Mitteilungs-Nr./Notice-No.: 0222

Service Information (PCN)	Service Notice (PCN)
Betroffene Geräte:	Affected devices:
Wellsystem Touch PL 900	
Änderung:	Modification:
Software + Verkabelung	Software + Wiring

2022-12-07

Artikelnummer / Article number: 1026606-04 / 1026089-03 / 1029058-01	
Benennung: Softwareupdate + Verkabelung	Name: Software + Wiring
Grund der Änderung: Fehlerbehebung in der Software. Verbesserung der Signalqualität für das Display.	Reason for the change: Bug fixing in the software. Improvement of the signal quality for the display.
Beschreibung der Änderung: Softwareupdate Umverdrahtung auf der Baseboardplatine und der Knotenpunktplatine. <i>JK-Teile-Nr.: 1510802 Baseboardplatine. JK-Teile-Nr.: 1512738 Knotenpunktplatine</i>	Description of the change: Software update Rewiring on the baseboard board and the node board. JK Part No.: 1510802 Baseboard board. JK Part No.: 1512738 Node board.

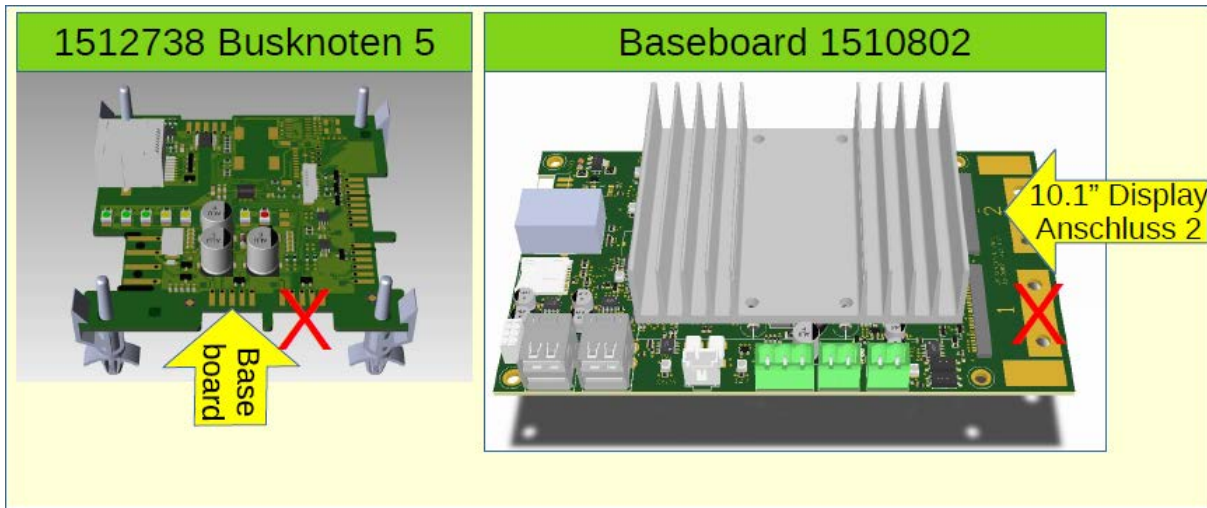
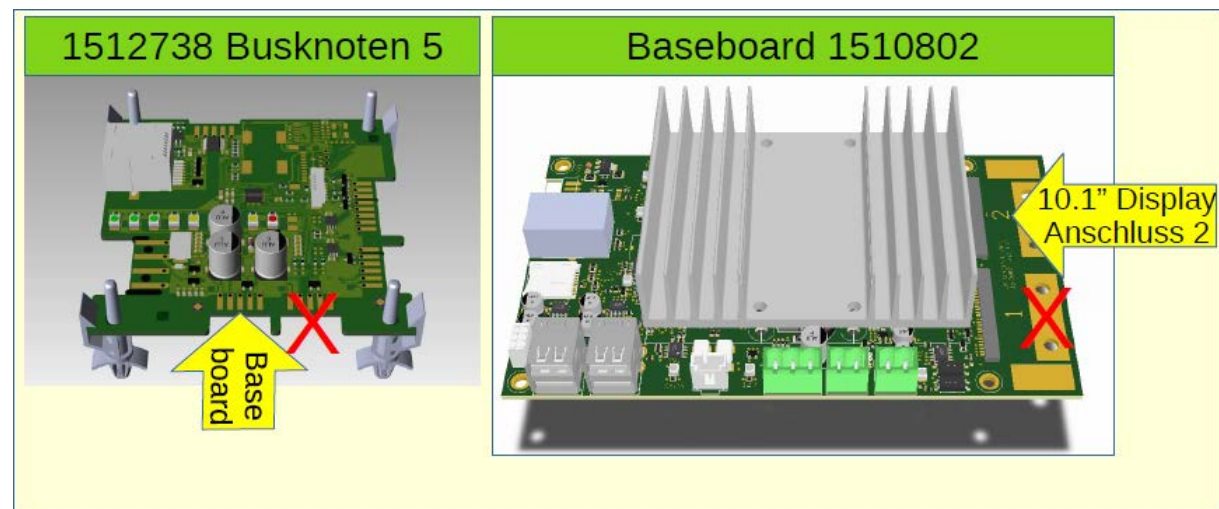
Softwareupdate der Geräte und gleichzeitiger Umbau der Baseboardplatine (15010802) und des Busknotens.(1512738)

Durch das Softwareupdate und den Umbau der Platinen erhöhen wir die Daten Geschwindigkeit und die Stabilität der Verbindung zum Display.

Bitte die Steckverbindung auf der Knotenplatine und auf der Baseboardplatine so anschließen wie auf den Bildern zu sehen ist.

Software update of the devices and simultaneous modification of the baseboard (15010802) and the bus node (1512738).

By the software update and the modification of the boards we increase the data speed and the stability of the connection to the display.

Please connect the connectors on the node board and on the baseboard board as shown on the pictures.

Danach ist die Software wie gewohnt auf die Geräte zu spielen.

After that the software has to be installed on the devices as usual.
